**Projekt „Gospodarka ściekowa, faza III w Łodzi”
Zadanie 4 „Modernizacja węzła piaskowego”**

DOA-ZP-III.271.46.2019

Działając na podstawie art. 38 ust. 2 ustawy z dnia 29 stycznia 2004 r. Prawo zamówień publicznych (Dz. U. z 2018 r. poz. 1986 ze zm.), Zamawiający – Miasto Łódź, Urząd Miasta Łodzi, ul. Piotrkowska 104 przekazuje zapytania od Wykonawcy dotyczące treści Specyfikacji Istotnych Warunków Zamówienia (SIWZ) i udziela wyjaśnień dotyczących postępowania pn. **Zadanie 4 „Modernizacja węzła piaskowego” Projekt „Gospodarka ściekowa, faza III w Łodzi”**

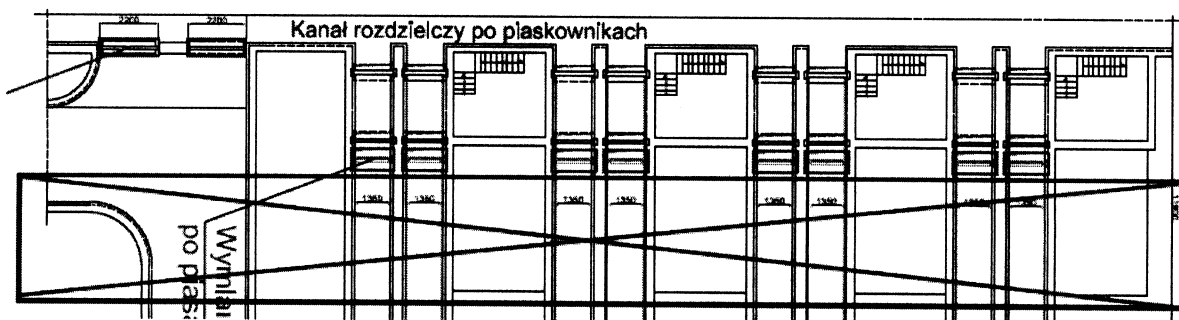
4. Dotyczy wymiany 2 szt. zastawek pomiędzy kanałem rozdzielczym na OWS, a kanałem ominięcia. Prosimy o informację jakie są poziomy ścieków w kanale rozdzielczym na OWS i kanale ominięcia.

Poziom ścieków w kanale rozdzielczym na OWS wynosi ok. 150 cm. Okresowo, w wyniku intensywnych zjawisk opadowych i zwiększenia napływu ścieków do oczyszczalni, poziom ten może wzrosnąć do ok. 180 cm.

Poziom ścieków w kanale ominięcia wynosi od 0 cm (pogoda sucha) do ok. 60 cm (intensywne opady deszczu lub roztopy). Częstotliwość pracy i wypełnienie kanału ominięcia w pobliżu przedmiotowych zastawek są uzależnione od warunków atmosferycznych. W latach 2017-2018 ilość dni w których skierowano części ścieków po piaskownikach do kanału ominięcia wyniosła: 18 w 2017 r. i 10 w 2018
